Project: Tolhuiskade te Amsterdam

Erratum bouwnummer 5-11-17-23-28

Betreft: Wijzigingen op de verkoop plattegrondtekening.

Verkoopcontracttekening C14.VK.A1 d.d. 16 juli 2021

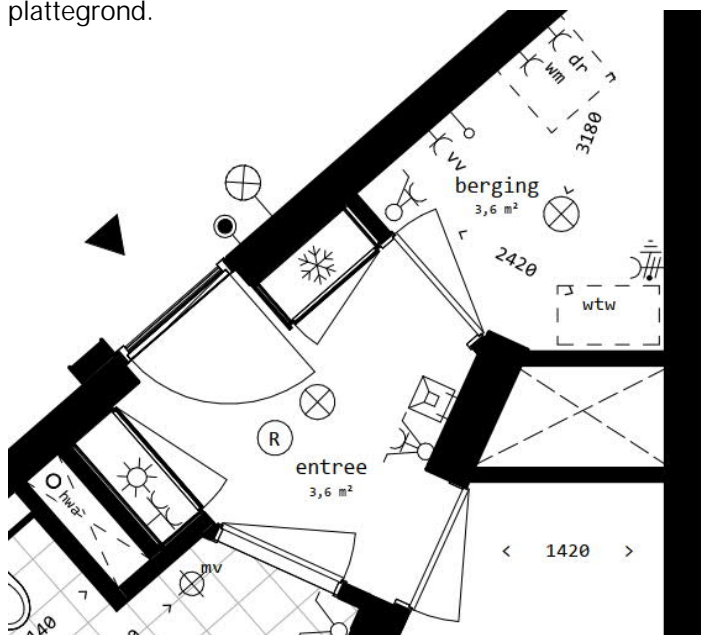
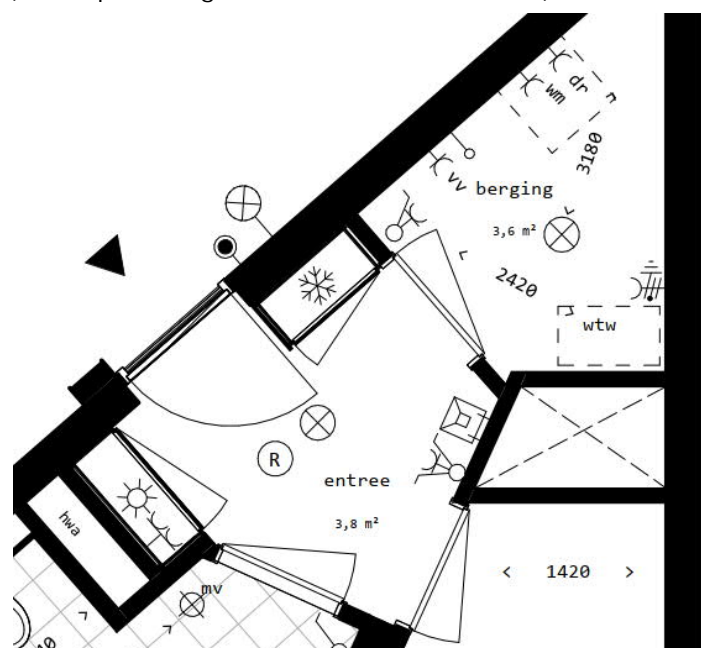
Wij hebben geconstateerd dat de muurdikte als scheiding tussen entree en schacht dunner uitgevoerd kan worden. Daarom is er een aanpassing gemaakt in de plattegrond.

Op onderstaande afbeelding staat de plattegrond op de juiste en aangepaste indeling (verkooptekening C14.VK.A1 d.d.13-09-2021).

Verkoopcontracttekening C14.VK.D5 d.d. 16 juli 2021

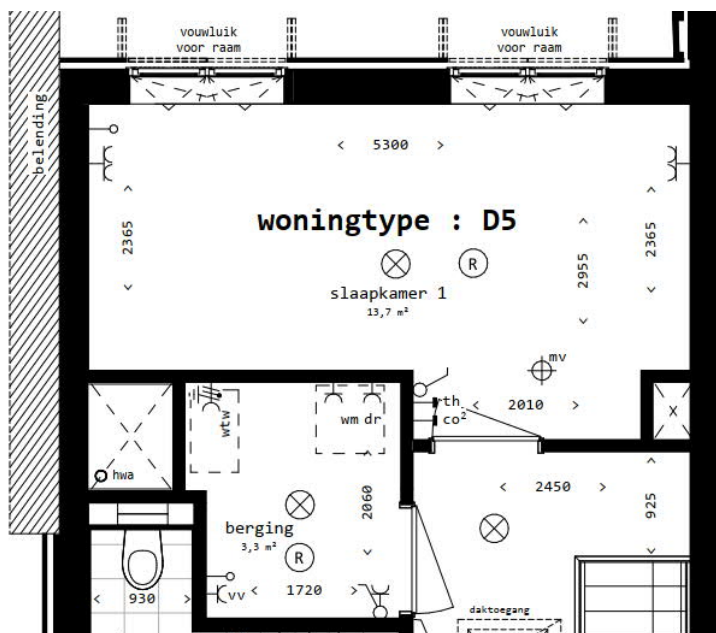
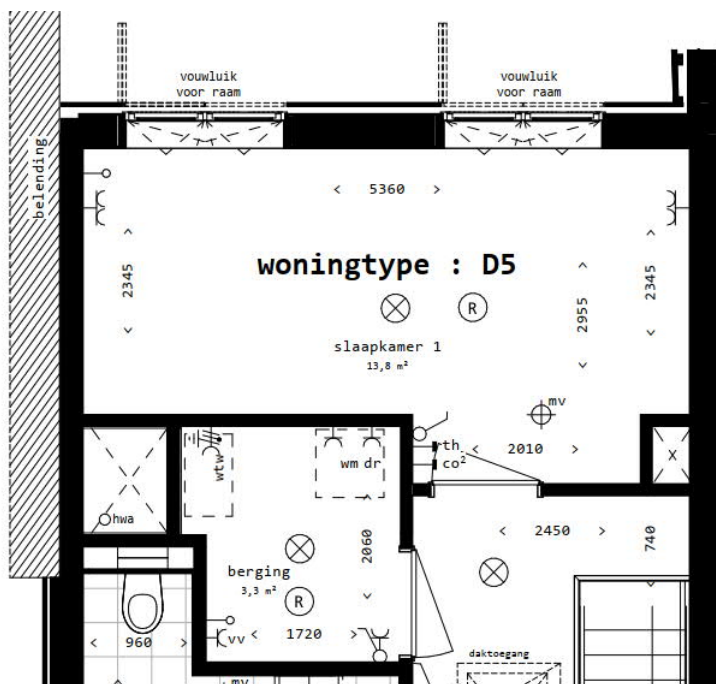
Wij hebben geconstateerd dat de muurdiktes van de buitenmuur en schacht niet juist op de verkoopteekeningen stonden. Daarom is er een aanpassing gemaakt in de plattegrond. Tevens zijn de vouwluiken voor de ramen aangepast conform opgave architect.

Op onderstaande afbeelding staat de plattegrond op de juiste en aangepaste indeling (verkooptekening C14.VK.D5 d.d.13-09-2021).

Verkoopcontracttekening C14.VK.E1 d.d.16 juli 2021

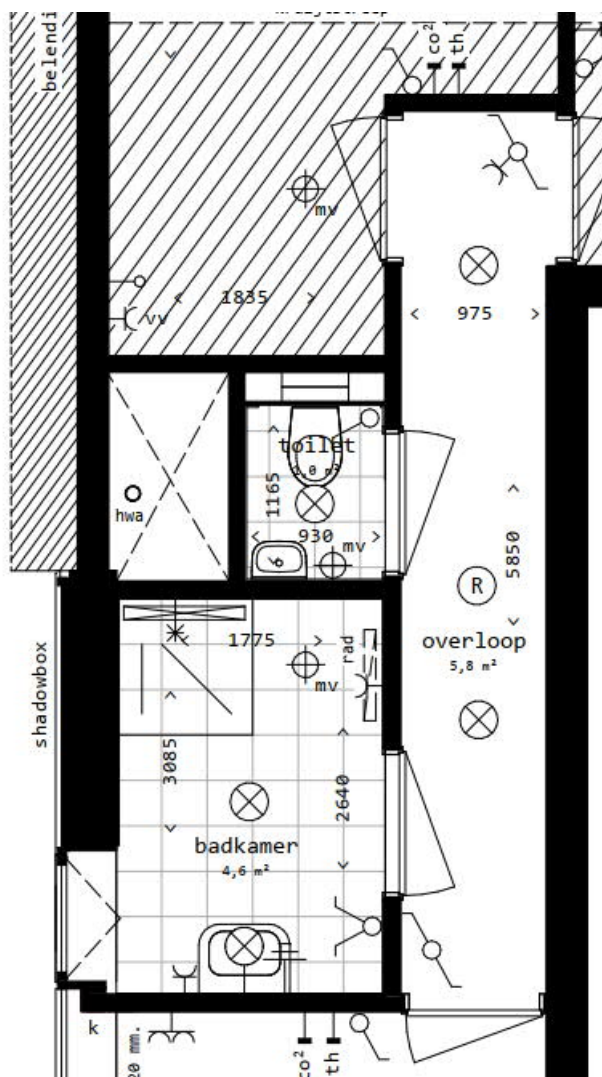
Wij hebben geconstateerd dat de afmetingen van de overloop niet correct waren, waardoor enkele binnendeuren niet goed open kunnen. Daarom is er een aanpassing gemaakt in de plattegrond.

Op onderstaande afbeelding staat de plattegrond met de juiste en aangepaste indeling (verkooptekening C14.VK.E1 d.d.13-09-2021).
